Deres ref.: 201401351
Vår saksbehandler: Are Eriksen

MERKNADER TIL – OG KRAV OM OFFENTLIG ETTERSYN AV – PLANFORSLAG FOR SANDAKERVEIEN 52

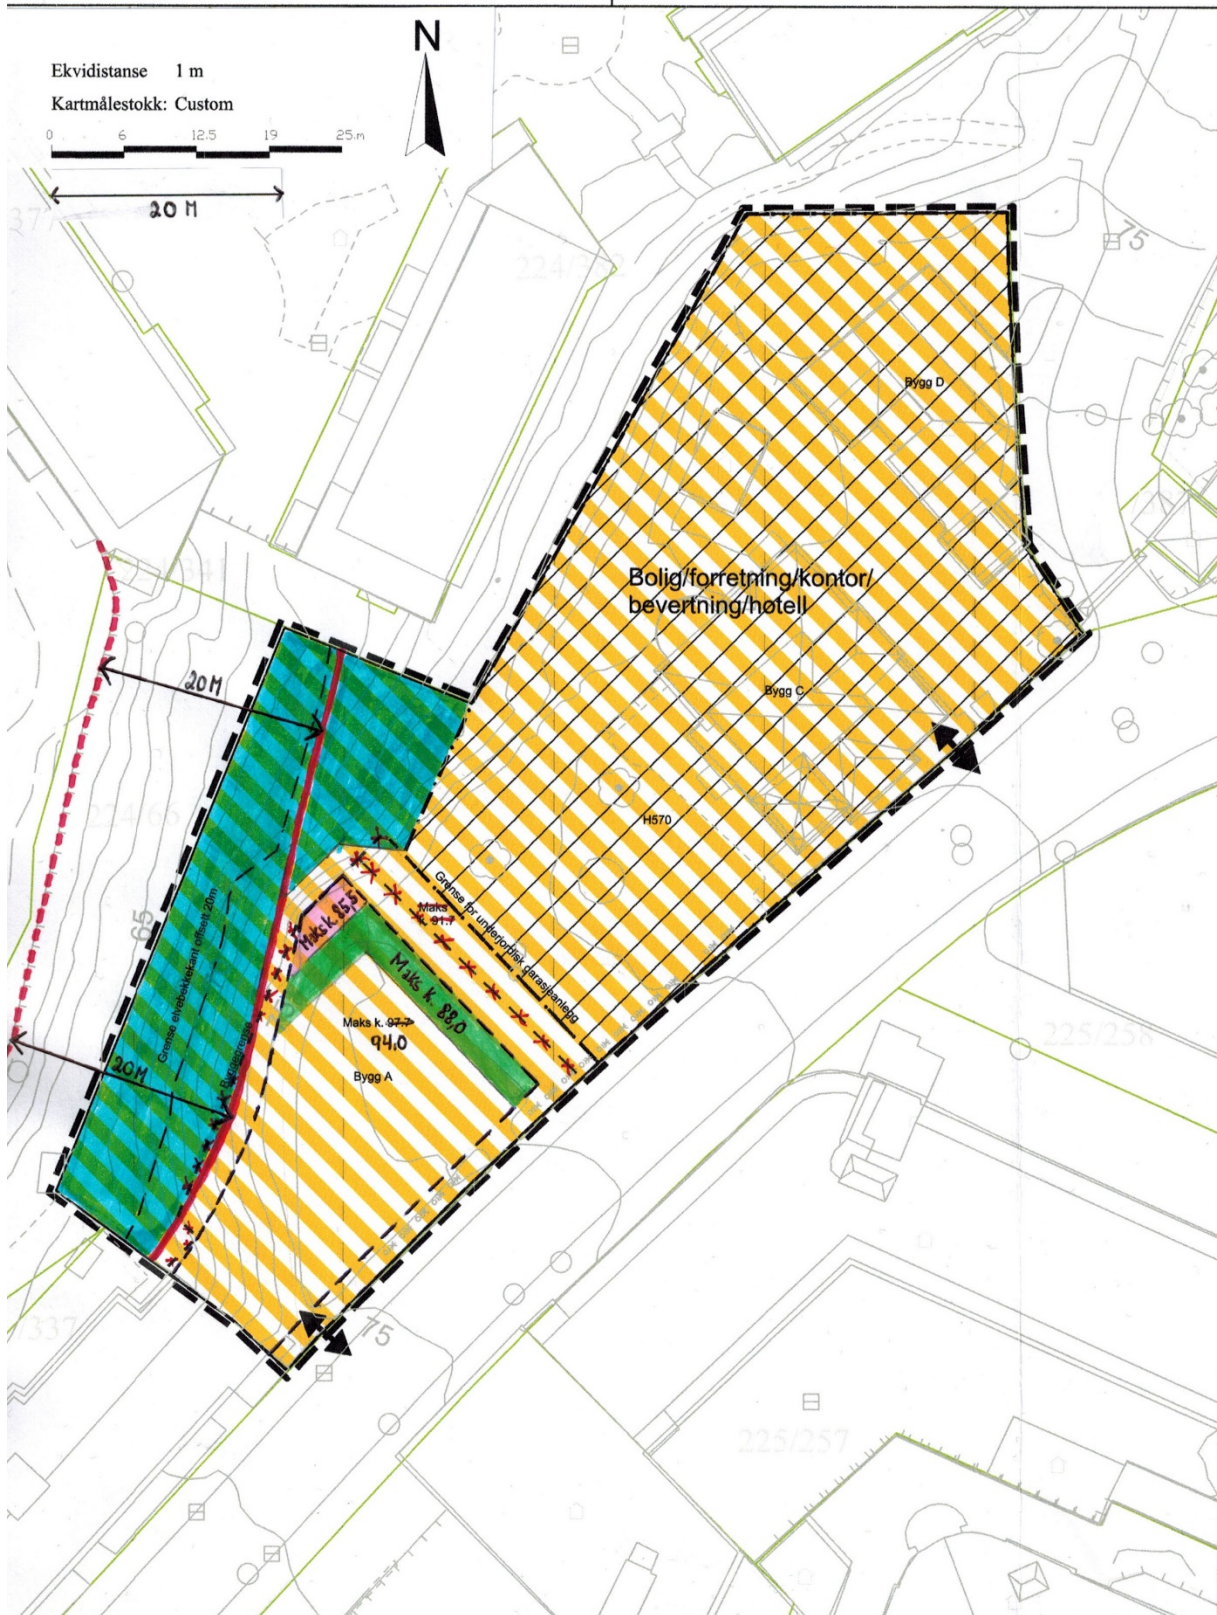
Vi fulgte opp med å legge inn det byggefrie beltet på plankartet i form av en 20 m bred sone øst for betongmuren (vannkanten), men uten at dette ser ut til å ha hjulpet. På plankartet ved begrenset høring har forslagsstiller valgt å legge inn grensen for det byggefrie beltet på samme feilaktige måte som ved offentlig ettersyn sommeren 2016.

På forslagsstillers plankart har vi på neste side med rød stiplest strek vist hvor vannkanten (betongmuren ned i elva) er, og med rød heltrukken strek vist hvor grensen for det 20 m brede byggefrie beltet går. Som det fremgår av plankartet, har forslagsstiller lagt ca. halvparten av byggegrensen mot Akerselva nærmere enn 20 m fra Akerselvas vannkant.

Den samme bestemmelsen i § 6 tillater at balkonger krager 2 m ut over byggegrensen og fasadelivet også mot Akerselva. I likhet med PBE forutsetter vi at balkongene ut mot Akerselva legges minst 20 m fra elveløpet. For å kunne tillate utkragede balkonger i tråd med § 6 må byggegrensen mot Akerselva følgelig trekkes minst 2 m inn fra den røde heltrukne streken vi har lagt inn på forslagsstillers plankart på s. 7 i dette brevet.

Den nye hensynssonen bevaring naturmiljø H560 i skråningen ned mot Akerselva bør legges 2 m fra byggegrensen. Nord for bygg A bør hensynssonen mot øst avsluttes i hensynsgrensen for hensynssonen bevaring kulturmiljø H570. Vårt forslag til avgrensning av hensynssonen bevaring naturmiljø H560 er angitt med blå farge på plankartet på s. 7 i dette brevet.

På dette plankartet har vi med sort stiplet strek lagt inn byggegrensen 2 m fra det byggefrie beltet på 20 m langs Akerselva, 5 m fra hensynssonen i nordøst og 2 m fra plangrensen langs Sandakerveien i sørøst. På plankartet har vi samtidig endret maksimal byggehøyde til kote 94,0 for størstedelen av bygg A, trappet bygget ned med én etasje (maks. k. 88,0) innenfor det grønne feltet mot nordøst og nordvest, og trappet bygget ned ytterligere én etasje (maks. k. 85,5) i det rosa feltet mot nordvest.

- **at byggegrensen trekkes inn med 2 m fra Sandakerveien i sørøst, 5 m fra hensynssonen i nordøst og 2 m fra det byggefrie beltet på 20 m (regnet fra vannkanten ved tiårsflommen) langs Akerselva, jf. plankartet på s. 7 i dette brevet**

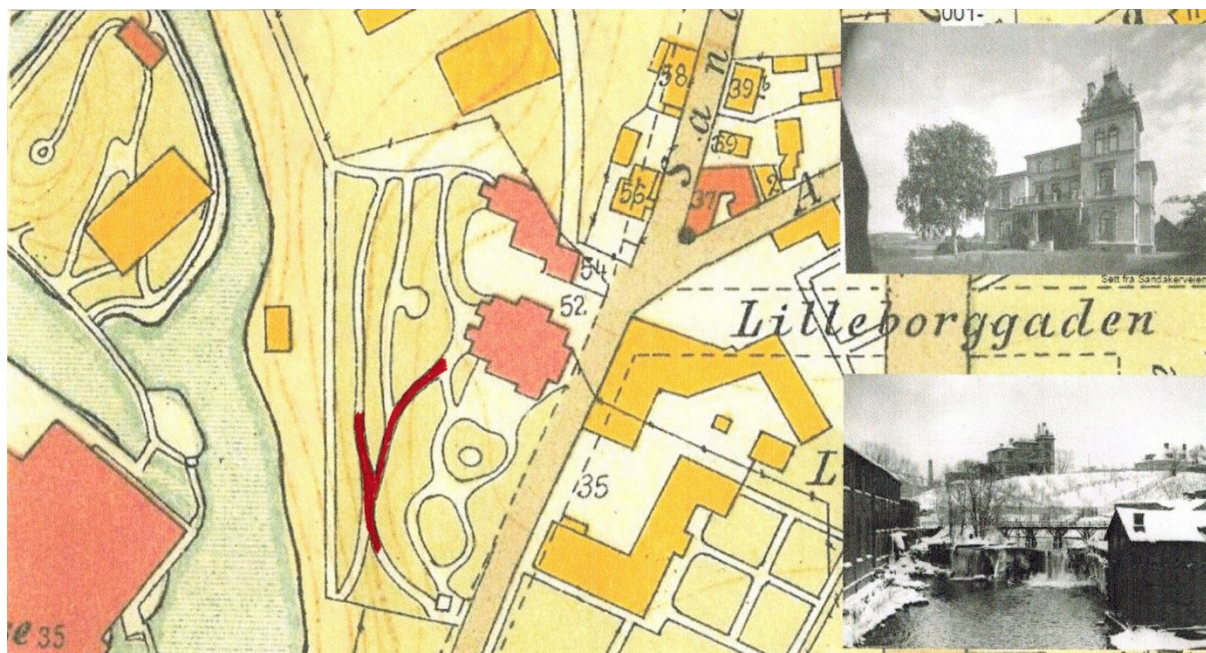
Både ved kunngjøring av oppstart og ved offentlig ettersyn gjorde vi oppmerksom på at deler av gangveisystemet i 1800-tallets hageanlegg fortsatt eksisterer. På det historiske kartet nedenfor har vi markert med rødt hvilke deler av gangveisystemet det gjelder. Jf. at disse delene av hageanleggets gangveisystem ligger umiddelbart nordvest og vest for den langt nyere fyllingen i elveskråningen som er vist med lys ramme på s. 33 i planforslaget.

Av høydekurvene på forslagsstillers reguleringskart kan en tydelig se hvor gangforbindelsen gikk sist på 1800-tallet, og fortsatt går den dag i dag. Ved offentlig ettersyn var bygg B plassert slik at bygget blokkerte den historiske gangveien fra elvebredden opp til Blystadvillaen. Nå som bygg B er tatt ut av planforslaget, er det en smal sak å istandsette denne gangforbindelsen. Opp mot Blystadvillaen er det strengt tatt kun nødvendig å fjerne noe bringebærkratt som har gjort at gangveien har grodd igjen. På hylla nede langs elva kan man om ønskelig fjerne ett eller to trær, men selv dette er ikke nødvendig. Jf. JM Norges foto (gjengitt øverst på neste side) av hylla med den historiske gangveien.

Istandsetting av den historiske gangforbindelsen fra Blystadvillaen ned til Akerselva bør sikres i planbestemmelsene. Det bør også sikres i bestemmelsene at gangforbindelsen er offentlig på hele strekningen fra Sandakerveien ned til friområdet langs Akerselva.
